子供の移動経路／通学路等の安全対策箇所図 [認定こども園えたじま／江田島小学校]

子供の移動経路／通学路等の安全対策箇所図 [江田島小学校]

R2-1 県道江田島大柿線

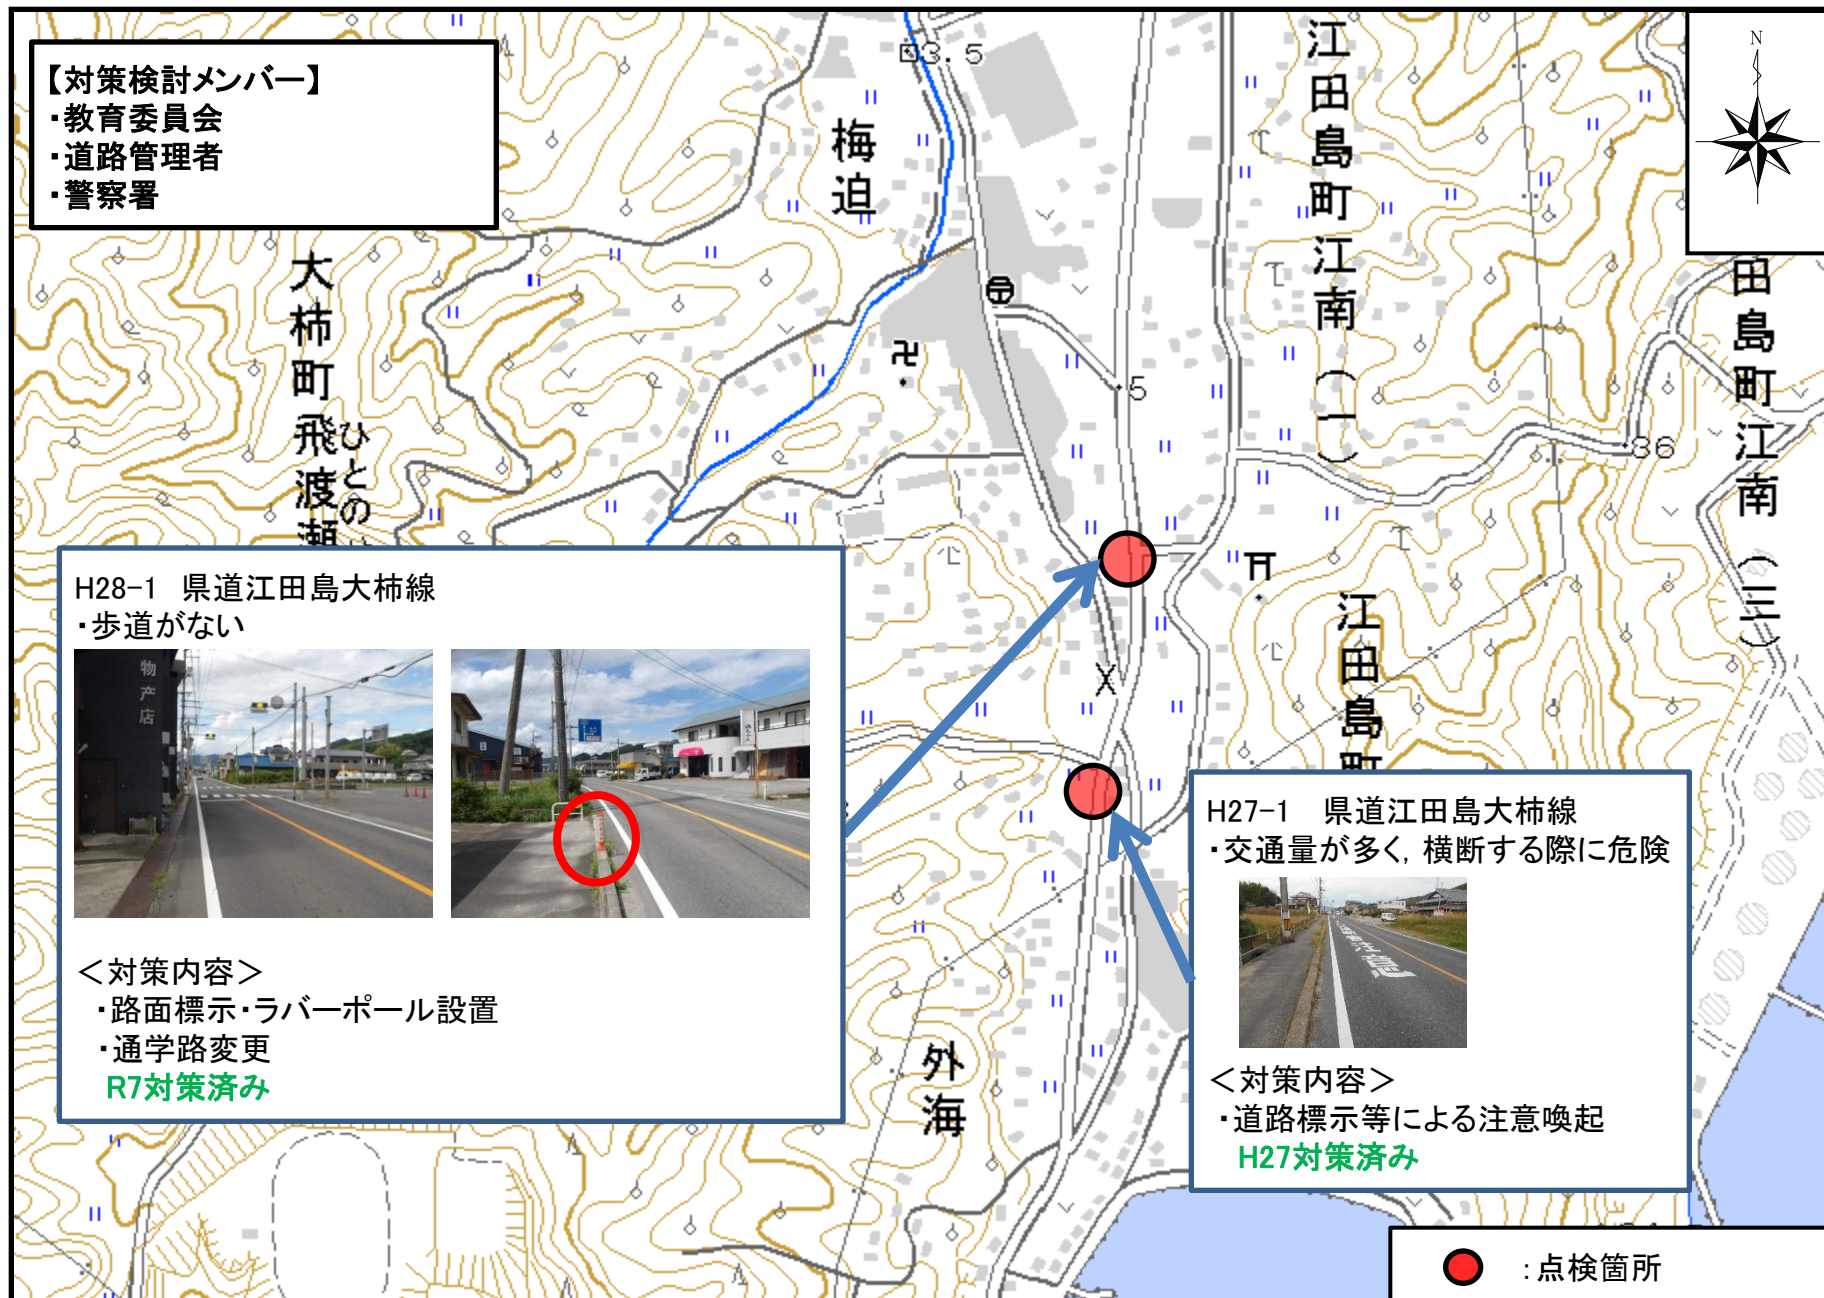
- ・歩行者用信号機が廃止されていて、渡れない

- ・通常点灯へ変更
R2対策済み

R7-4 市道小用32号線

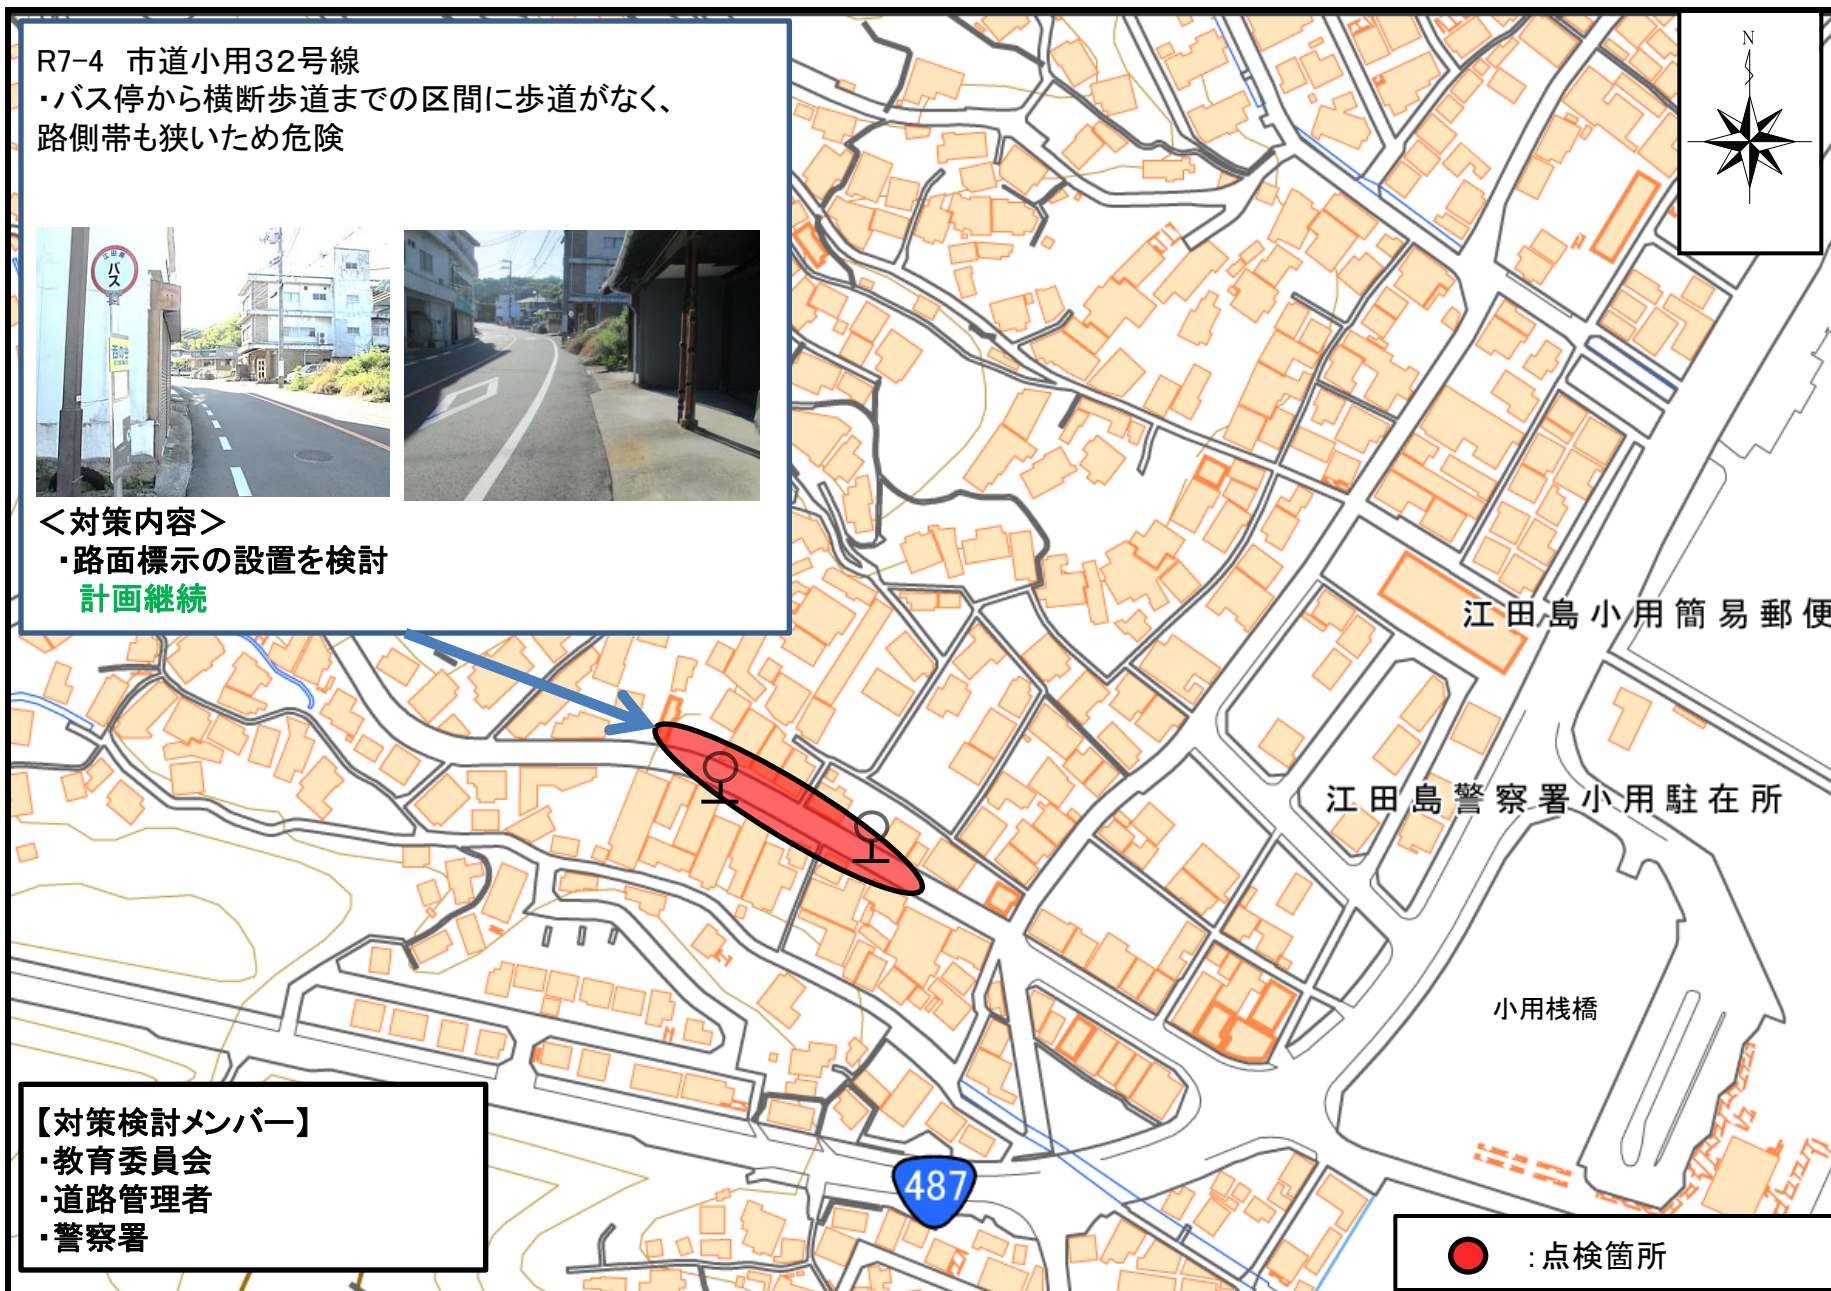
・バス停から横断歩道までの区間に歩道がなく、
路側帯も狭いため危険

・路面標示の設置を検討
計画継続
